Gemeinde Schlier**Bebauungsplan „Kehrenberg“ neu „Alte Säge“ in Unterankenreute**

Auswertung der frühzeitigen Beteiligung der Öffentlichkeit gemäß § 3 (1) BauGB mit Auslegung vom 25.05.2018 bis 25.06.2018 sowie der parallelen Beteiligung der Behörden und sonstiger Träger öffentlicher Belange gemäß § 4 (2) BauGB, wobei vom Landratsamt Ravensburg aufgrund der Nachreichung der FFH-Vorprüfung eine Fristverlängerung bis zum 04.07.2018 beantragt wurde.

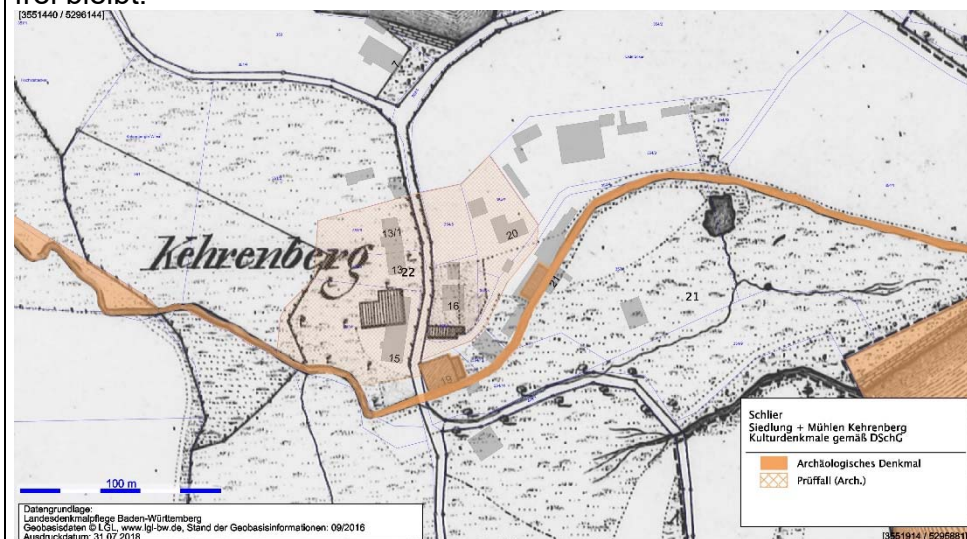
2016 wurde im Rahmen der TÖB-Anhörung eine Kartierung der ehemaligen Mühle mit dem historischen Verlauf des Stillen Bachs vorgelegt. Dabei (und nicht bei dem heutigen Verlauf des Stillen Bachs!) handelt es sich um archäologische Kulturdenkmale gemäß §2 DSchG, an deren Erhaltung aus heimatgeschichtlichen und wissenschaftlichen Gründen ein öffentliches Interesse besteht.

Gegen die Planung einer Bebauung in der vorliegenden Form, die die Kulturdenkmale vollkommen ignoriert, bestehen von Seiten der Archäologischen Denkmalpflege **Bedenken**. Eine Bebauung ist zwar grundsätzlich möglich, dabei sind jedoch Erdbauarbeiten (z. B. für Fundamente, Keller, Bodenplatten, Oberflächenbefestigungen, Leitungen) im Bereich der Kulturdenkmale weitestgehend zu vermeiden und zumindest die Baufenster so anzuordnen, dass die Denkmalfläche frei bleibt.

Der historische Verlauf des Bachlaufs wird im Planteil nachrichtlich übernommen. Die südwestlichen Baufenster werden vergrößert und es wird in Kapitel 4 auf das Erfordernis einer denkmalschutzrechtlichen Genehmigung hingewiesen. Der Hinweis und die Kartierung werden auch in den Umweltbericht mit aufgenommen.

Anlage:

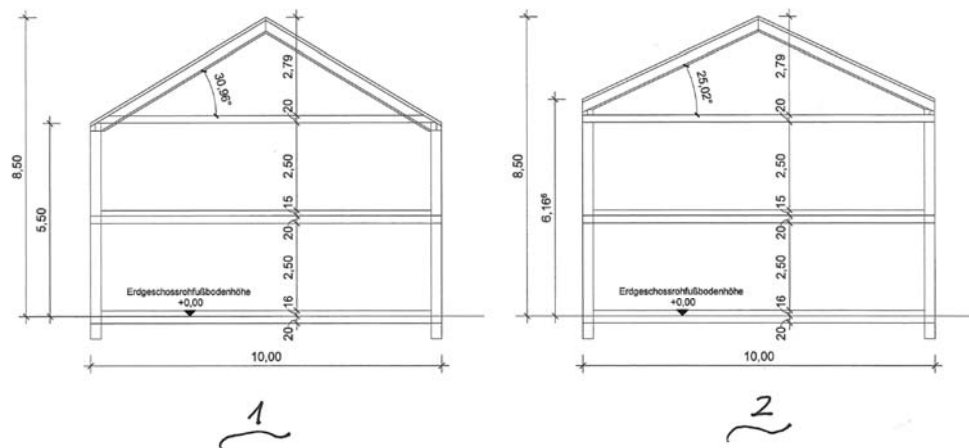
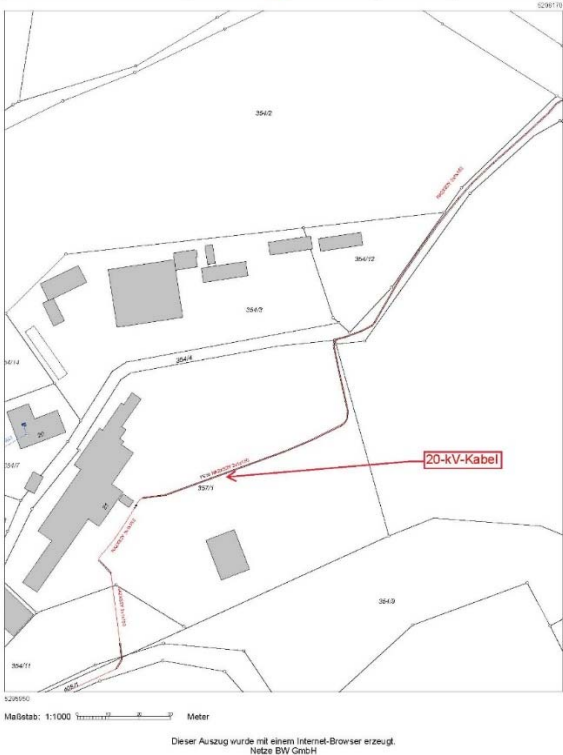
<p>Nach LBO ist zwar eine lichte Raumhöhe von 2,30 m für Aufenthaltsräume erforderlich, jedoch liegt der heutige Standard bei 2,50 m. In beiliegendem Systemschnitt 1 habe ich für Sie einmal den konstruktiven Höhenbedarf eingetragen. Wie Sie sehen, würden mit der vorgesehenen Wandhöhe, ausgehend von 2,50 m Raumhöhe, konstruktive als auch bau-physikalische Probleme am Traufpunkt entstehen. Wir möchten zur Anregung geben, ob die Wandhöhe von 6,20 m und die Dachneigung von 25°-40° Grad siehe Systemschnitt 2 nicht sinnvoller wäre. Die Firsthöhe wäre dieselbe.</p>	<p>Die Wandhöhe wird von 5,50 m auf 6,20 m und die zulässige Dachneigung von 30° auf 25°-40° Grad erweitert. Die Firsthöhe wird bei 8,50 m belassen. Die Systemschnitte in der Begründung werden entsprechend angepasst.</p>
<p>3.2.3 Überbaubare Grundstücksflächen: Wir empfehlen die Anzahl der Wohneinheiten genauer zu definieren: Gilt die Anzahl pro Doppelhaus oder pro Doppelhaushälfte?</p>	<p>Die Anzahl der maximal zulässigen Wohnungen wird im Entwurf konkretisiert. Zulässig sind pro Einzelhaus maximal 2 Wohneinheiten zulässig. Bei Doppelhäusern ist je Haushälfte eine Wohneinheit erlaubt.</p>

<p>5.2.1 a.: Als Anregung: Auf die Ausführungen zur Wandhöhe und Dachneigung in Punkt 3.2.2 wird verwiesen.</p>	<p>Die Wandhöhe wird von 5,50 m auf 6,20 m und die zulässige Dachneigung von 30° auf 25°-40° Grad erweitert. Die Firsthöhe wird bei 8,50 m belassen. Die Systemschnitte in der Begründung werden entsprechend angepasst.</p>
<p>Wir empfehlen den Zusatz, „untergeordnete Bauteile (z.B. Eingangsüberdachungen) und Anbauten (hier evtl. Größenbeschränkung), sowie Dachterrassen von eingeschossigen Bauteilen dürfen mit einem Flachdach ausgeführt werden“.</p>	<p>Zusatzempfehlung „untergeordnete Bauteile (z.B. Eingangsüberdachungen) und Anbauten (hier evtl. Größenbeschränkung), sowie Dachterrassen von eingeschossigen Bauteilen dürfen mit einem Flachdach ausgeführt werden“ wird in den örtlichen Bauvorschriften 1a „Dachform / Dachneigung“ übernommen.</p>
<p>Bitte prüfen Sie zudem, ob Regelungen zu Zwerchgiebeln festgelegt werden sollen.</p>	<p>Zwerchgiebel werden als mögliche Dachform ausgeschlossen.</p>
